# 計量管理規定

## 新旧対照表

国立研究開発法人日本原子力研究開発機構

核燃料サイクル工学研究所

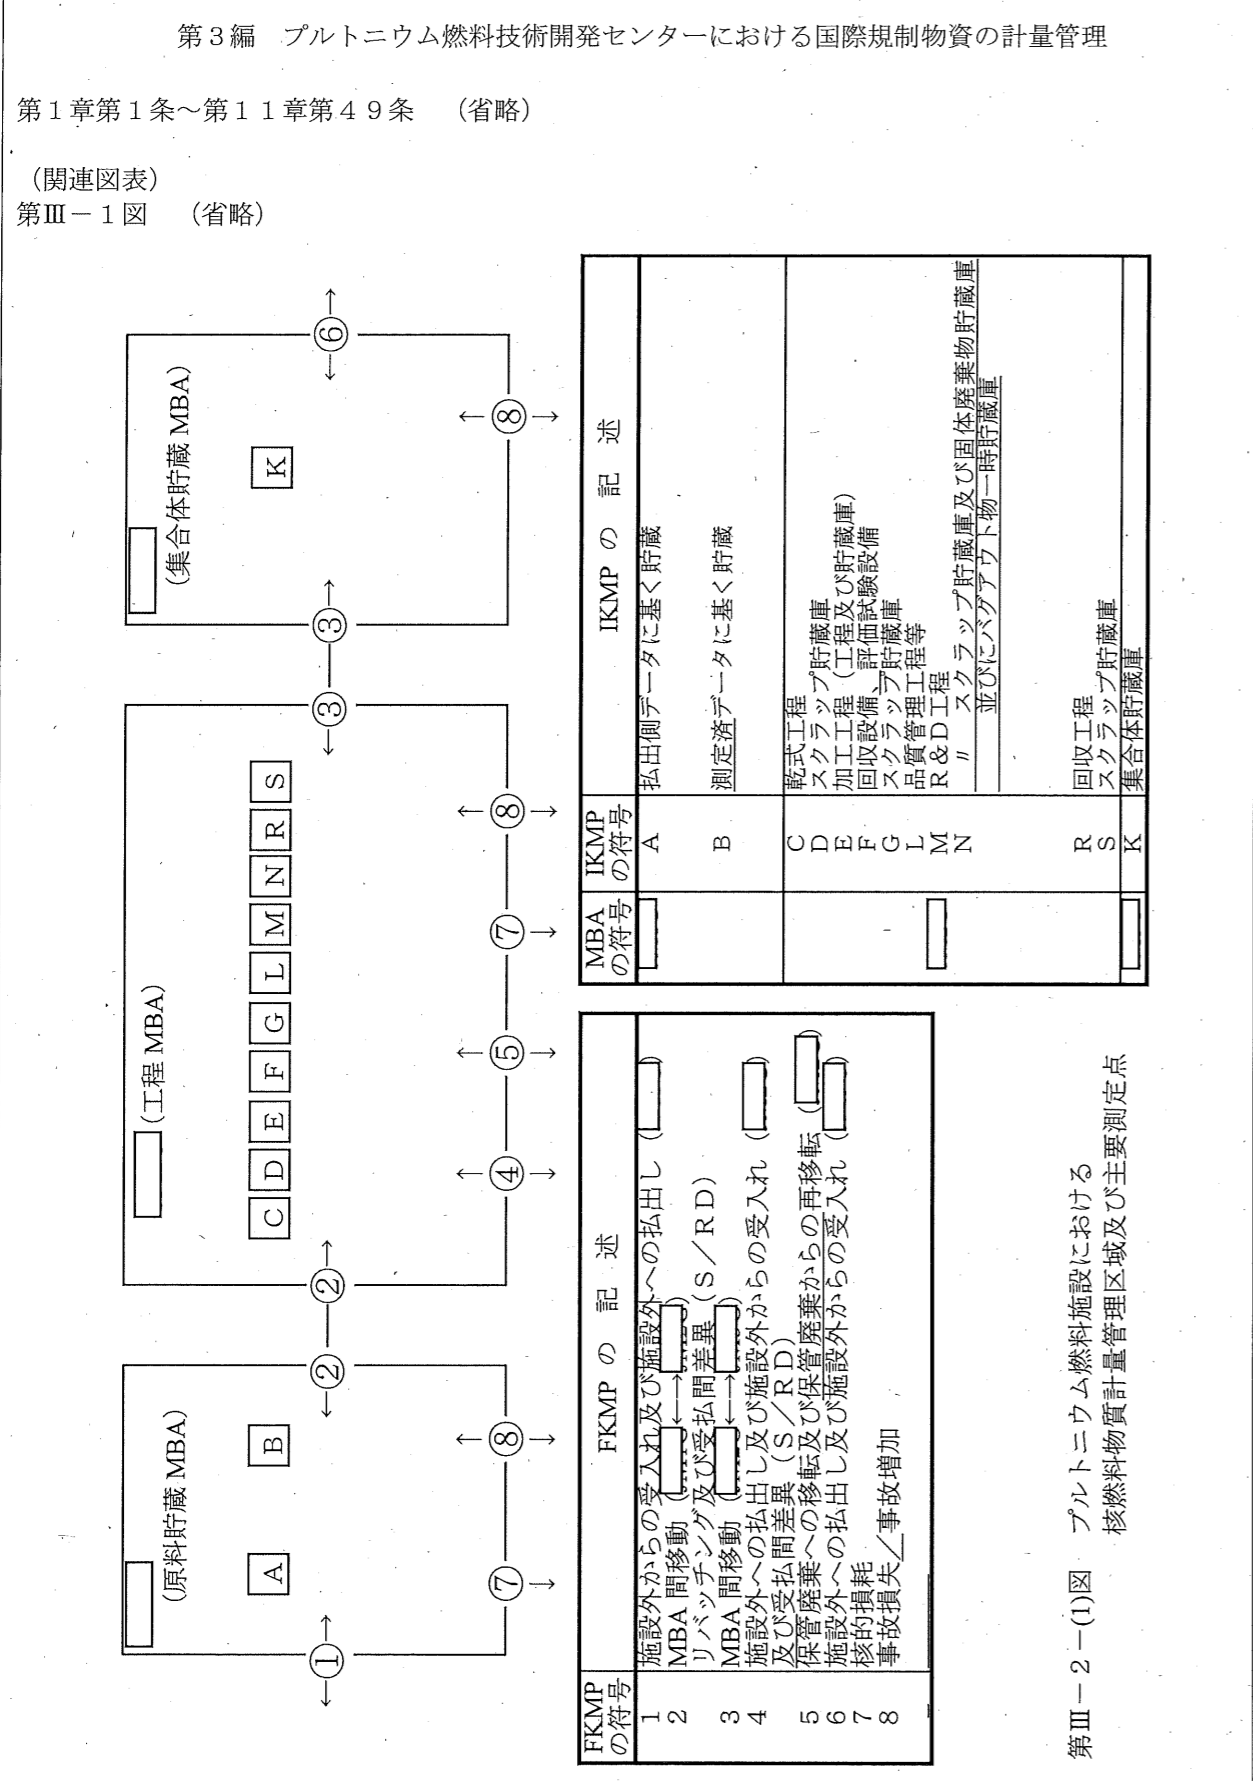
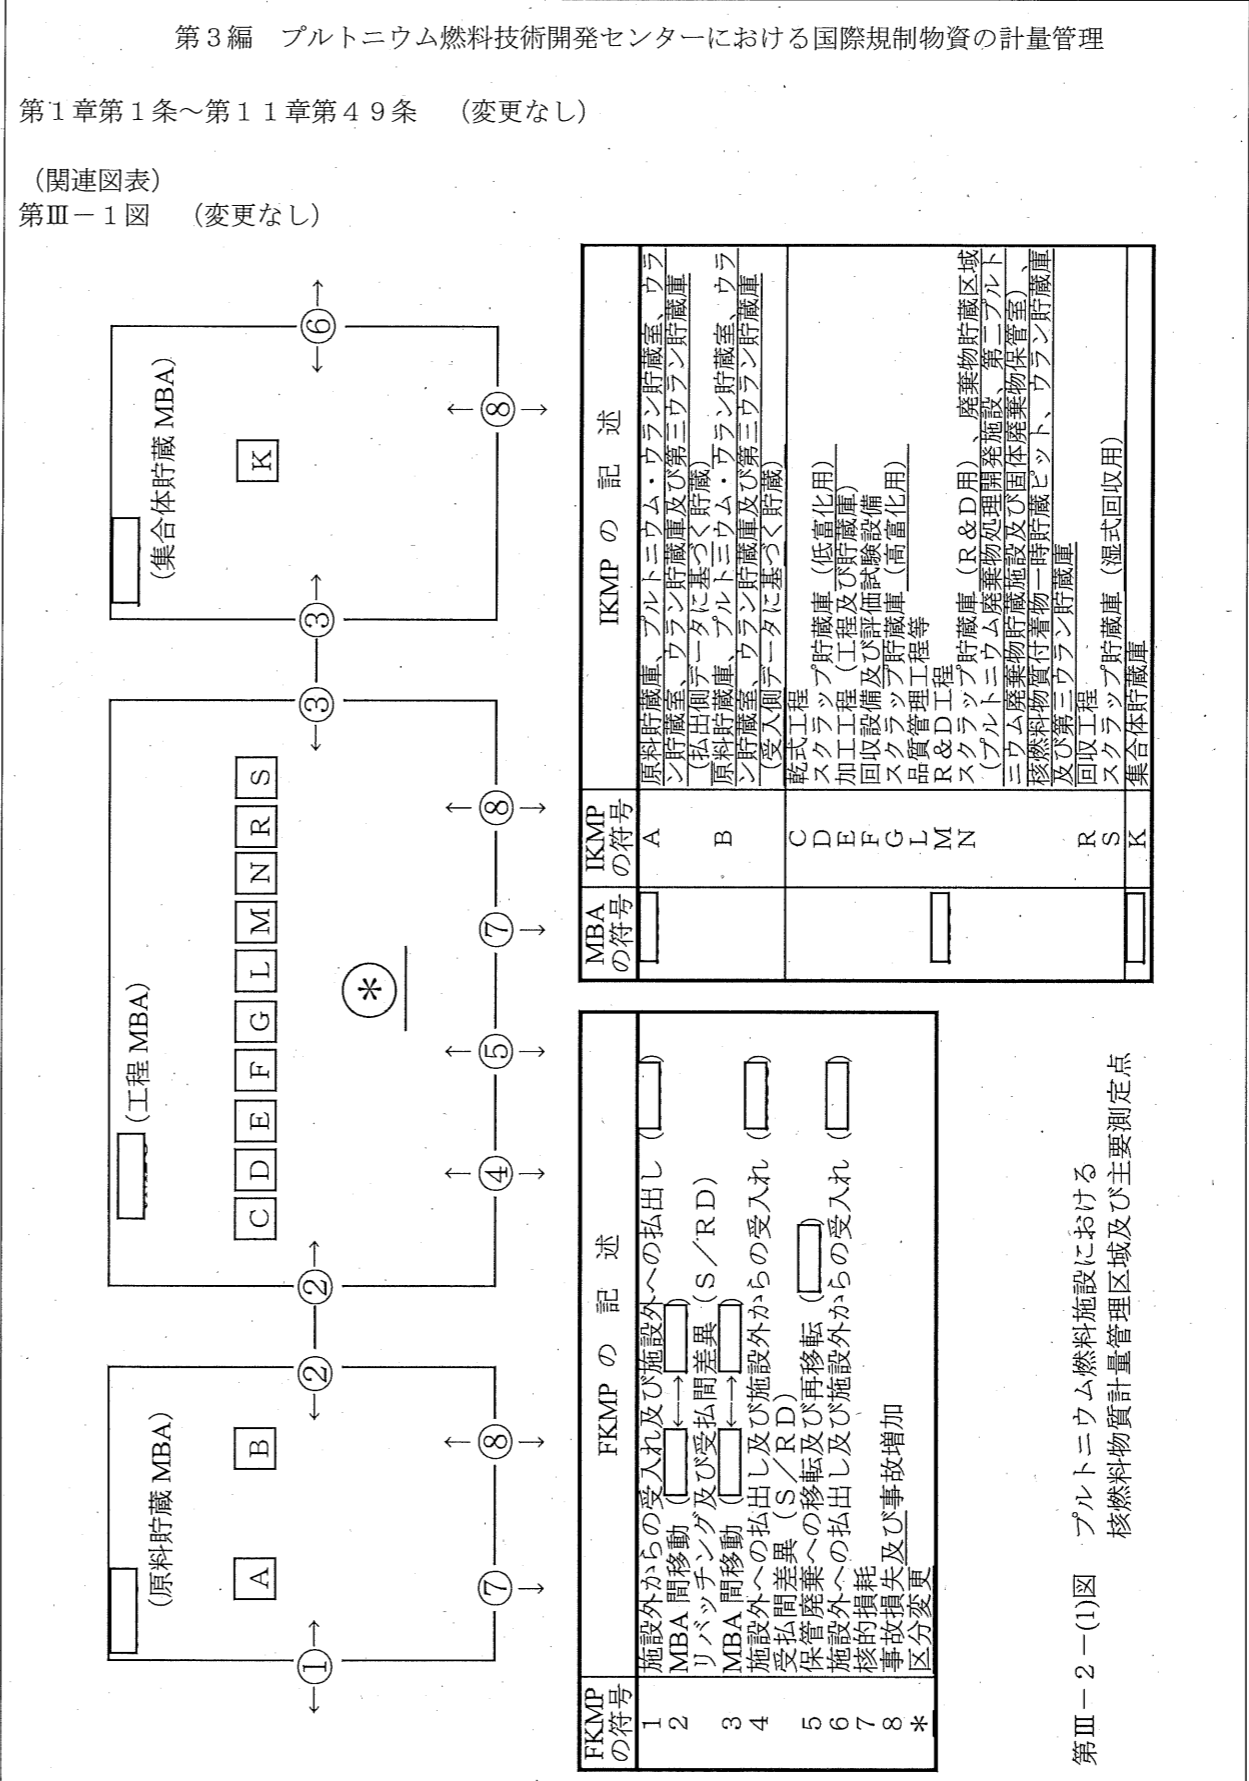
旧					新					備考
第Ⅱ-5-(2)表 転換施設における測定機器の校正の頻度及び方法					第Ⅱ-5-(2)表 転換施設における測定機器の校正の頻度及び方法					
MBA の 符号	KMP の 符号	測定方法・機器	校正頻度	校正方法	MBA の 符号	KMP の 符号	測定方法・機器	校正頻度	校正方法	
	1	プルトニウム受入計量槽	毎年1回	硝酸注入法による校正		1	プルトニウム受入計量槽	毎年1回	硝酸注入法による校正	<ul style="list-style-type: none"> <li>・記載の適正化</li> <li>・記載の適正化</li> <li>・スラッジの非破壊測定開始に伴う非破壊測定機器の校正方法等を追加</li> <li>・記載の適正化</li> <li>・記載の適正化</li> <li>・記載の適正化</li> <li>・スラッジの非破壊測定開始に伴う非破壊測定機器の校正方法等を追加</li> <li>・記載の適正化</li> </ul>
	5	秤量器	毎月1回	標準分銅による校正		5	秤量器	毎月1回	標準分銅による校正	
	5	中性子同時計数装置	測定の都度	チェックソースによる確認		5	中性子測定装置	測定の都度	標準線源による確認	
	6	秤量器	毎月1回	標準分銅による校正		5	高分解能ガンマ線計測装置	測定の都度	標準線源による確認	
	A	秤量器	毎月1回	標準分銅による校正		6	秤量器	毎月1回	標準分銅による校正	
	A	中性子同時計数装置	測定の都度	チェックソースによる確認		A	秤量器	毎月1回	標準分銅による校正	
	B	振動型密度計	毎月1回	標準試料による校正		A	中性子測定装置	測定の都度	標準線源による確認	
	B	天秤	秤量の都度	標準分銅による校正		A	高分解能ガンマ線計測装置	測定の都度	標準線源による確認	
	B	滴定装置	毎月1回	二次標準試料による校正		B	振動型密度計	毎月1回	標準試料による校正	
	B	クーロメトリー装置	毎月1回	一次又は二次標準試料による校正		B	天秤	秤量の都度	標準分銅による校正

B	蛍光X線装置	毎月1回	二次標準試料による校正		B	滴定装置	毎月1回	二次標準試料による校正	
	B	放射線計測装置	毎月1回	標準線源による校正		B	クーロメトリー装置	毎月1回	一次又は二次標準試料による校正	
	B	吸光光度計	毎月1回	標準試料による校正		B	蛍光X線装置	毎月1回	二次標準試料による校正	
						B	放射線計測装置	毎月1回	標準線源による校正	
						B	吸光光度計	毎月1回	標準試料による校正
